## REFUTACION DE LAS OBJECIONES DEL SEÑOR DOMINGO CASANOVA AL PROYECTO BROEKMAN PARA EL PUERTO DE SAN ANTONIO

EDUARDO REYES COX

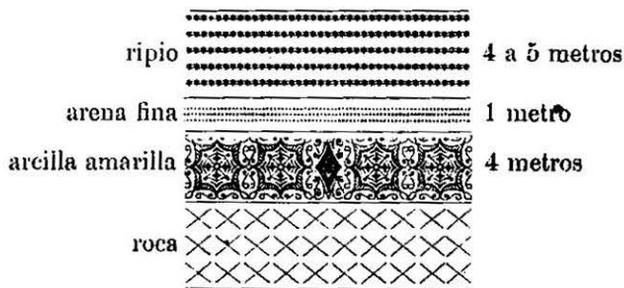
1) Que el estudio económico es inútil, dada la inexactitud de nuestras estadísticas.

1.<sup>a</sup> OBJECCION.—*Que el estudio económico es inútil por ser malas nuestras estadísticas.*

Es verdad que nuestra estadística es por demás deficiente, pero en todo con ella se tendrán datos mas vecinos a la verdad, que suponiendo un tráfico sin basarse en ella.

Por lo demás el señor Broekman, en vista, precisamente de esas deficiencias, no aprovechó esos datos, i dedujo las cifras que aparecen en el estudio comercial del puerto, directamente de los boletos de carga de un año completo, los cuales le fueron proporcionados por paquetes enormes de cada mes. La labor fué de inmensa paciencia i de ella puede dar fé el señor Salas Edwards que hizo el estudio comercial del proyecto.

Perfil de N a S a la altura del 1º esagon Brockmann

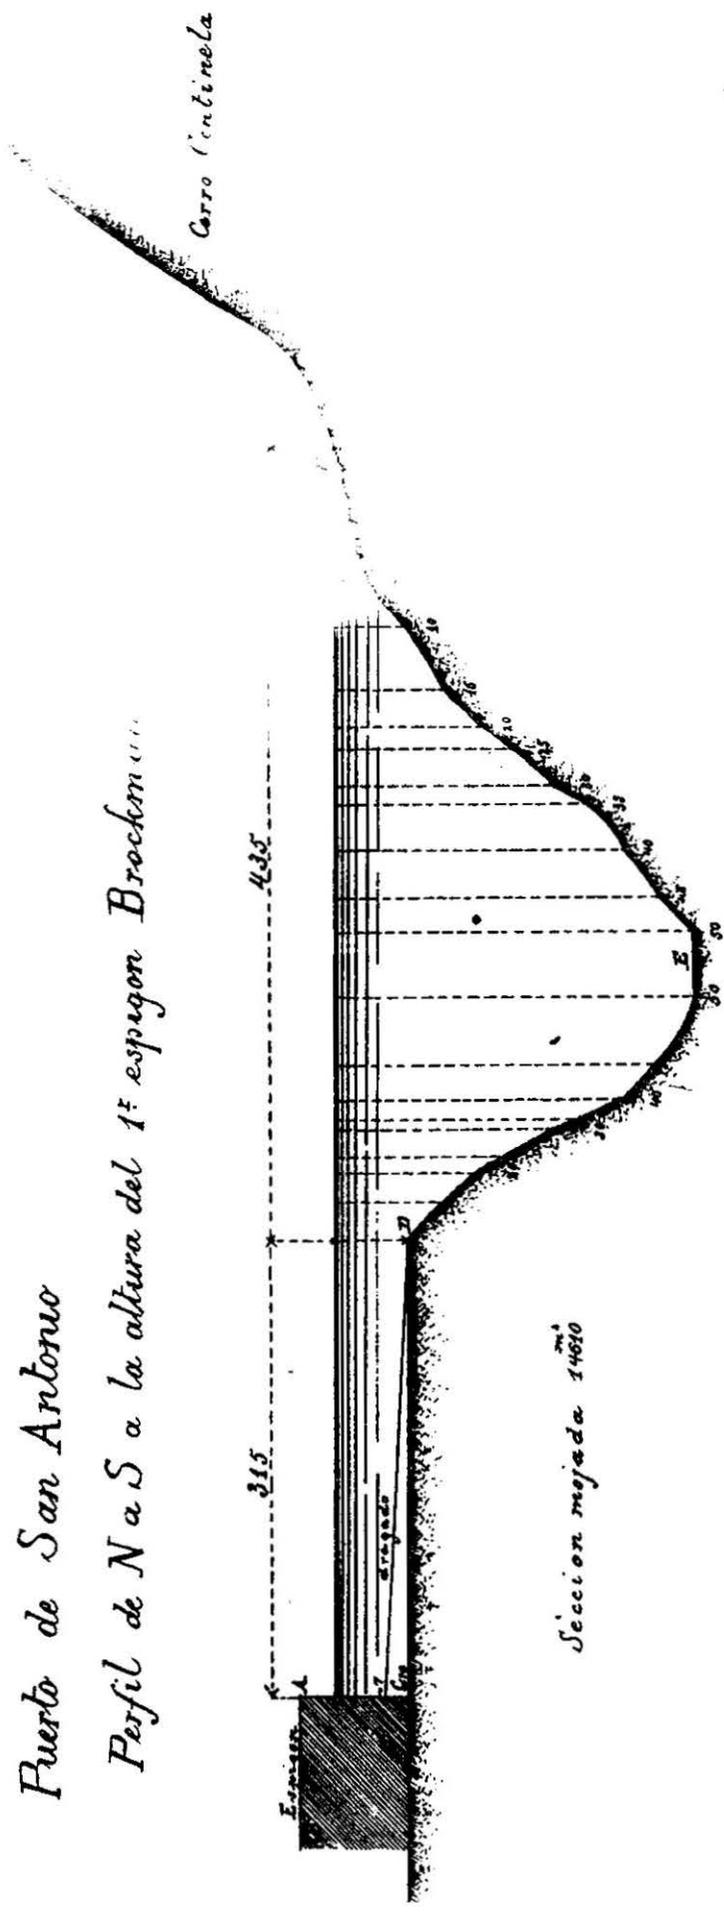
2) Que el examen jeológico del sub-suelo es deficiente, porque la hipótesis de que la Poza es prolongación de la quebrada, i el banco del terreno de la costa, el señor Casanova la estima errónea, sosteniendo que la Poza se debe a la existencia de una vertiente que mantiene la profundidad.

3) Que el estudio de las corrientes no es completo, por cuanto no se verificó la existencia de esa vertiente con flotadores de profundidad i que si ella existe socavará i arruinará las obras proyectadas.

Por otra parte, un ligero cálculo nos va a demostrar la imposibilidad de que las profundidades observadas en la Poza sean debidas a la existencia de una vertiente, i que esta pudiera socavarse i arruinar las obras proyectadas.

En efecto, hagamos un perfil trasversal a La Poza entre el extremo del espigon mas próximo a ella i el cerro. Nos resulta el de la figura.

La superficie de esta seccion trasversal es de **14 610** metros cuadrados. Veamos ahora que velocidad debería tener el agua para producir la socavacion del espigon.

La velocidad necesaria para socavar la arena en que se apoyan los enrocados de la base del espigon, sería a lo ménos de 0,40 m por segundo (i decimos a lo ménos porque el señor Broekman estima esa velocidad en 0,60 m por segundo) i esta sería velocidad de fondo. Ahora la velocidad en La Poza profunda sería evidentemente mayor para que en *e* se pudiese producir esa velocidad de 0,40 m; pero queremos aceptar que esa velocidad fuera la misma. La velocidad media calculada por las fórmulas de Prony es:

Luego el volúmen de agua que debería escurrirse por La Poza para poder socavar el pié del espigon sería, como mínimo:

$$Q = u \cdot a = 14\,610 \cdot 0,49 = 7\,159 \text{ metros cúbicos por segundo.}$$

En otros términos, construidas las obras, para socavarlas, las vertientes, cuya existencia supone el señor Casanova, debería tener un caudal diez veces mayor que el río Valdivia, i veinte o mas veces mayor que el del Maipo!
